改善箇所説明図

エアコンコンプレッサ

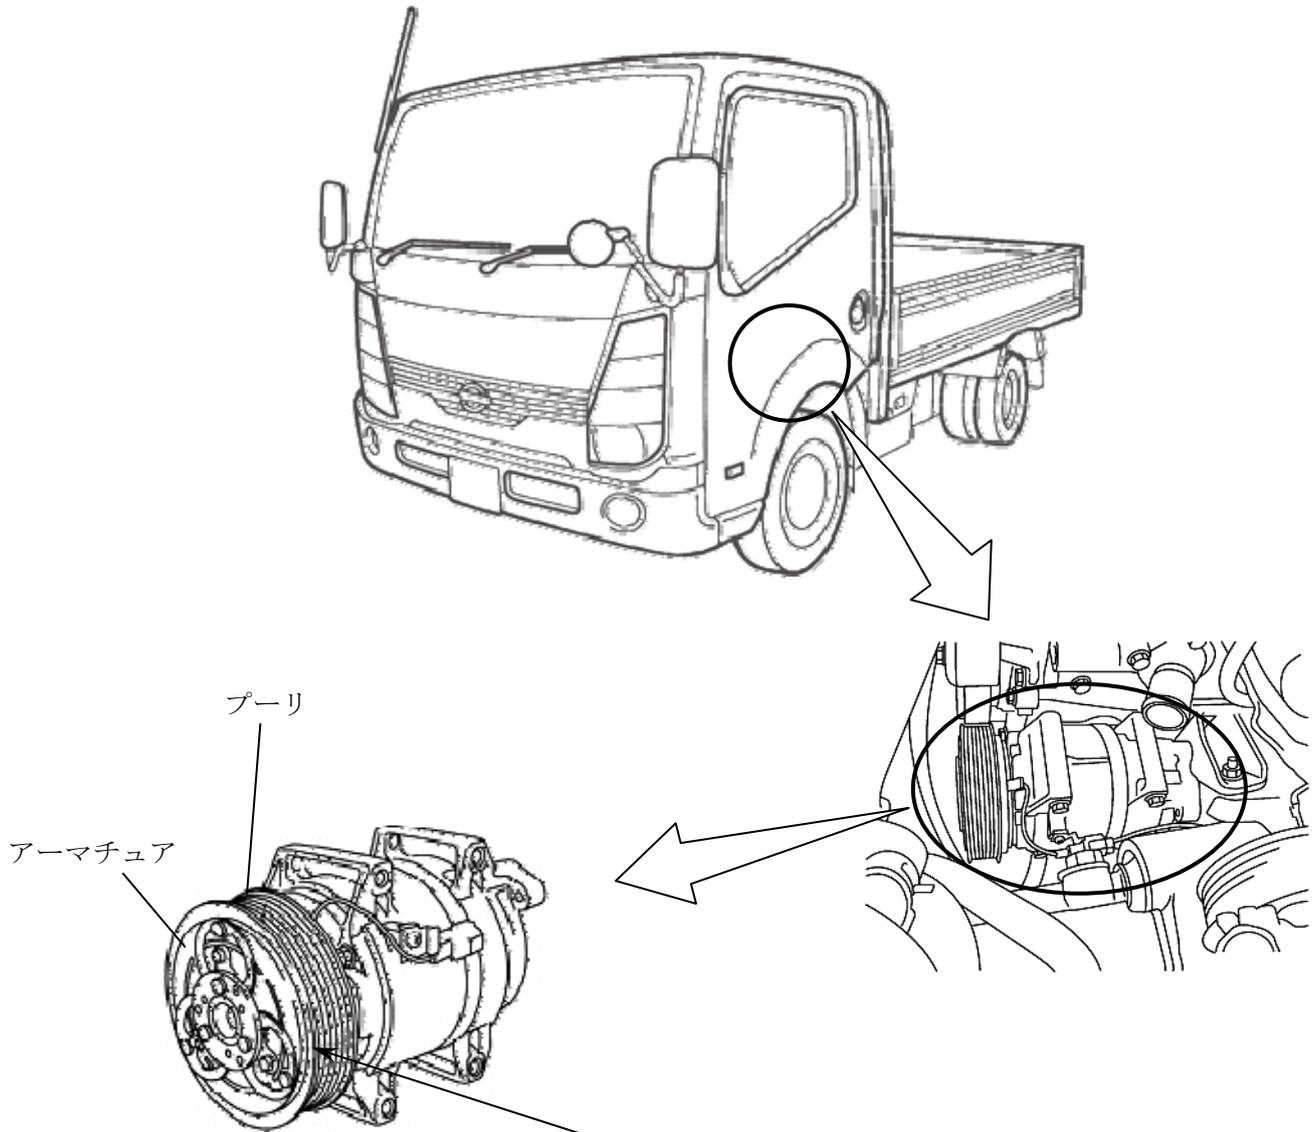
基準不適合発生箇所

エアコンコンプレッサにおいて、プーリ部のアーマチュア（エアコンコンプレッサとプーリを断続する円盤）を成形する際の型が不適切なため、強度が不足しているものがある。そのため、使用過程で当該アーマチュアが脱落してエアコンが効かなくなり、最悪の場合、当該アーマチュアが路上に落下するおそれがある。

改善の内容

全車両、当該エアコンコンプレッサを良品と交換する。

識別：銀色のシールをモデルナンバープレートの右横に貼り付ける。
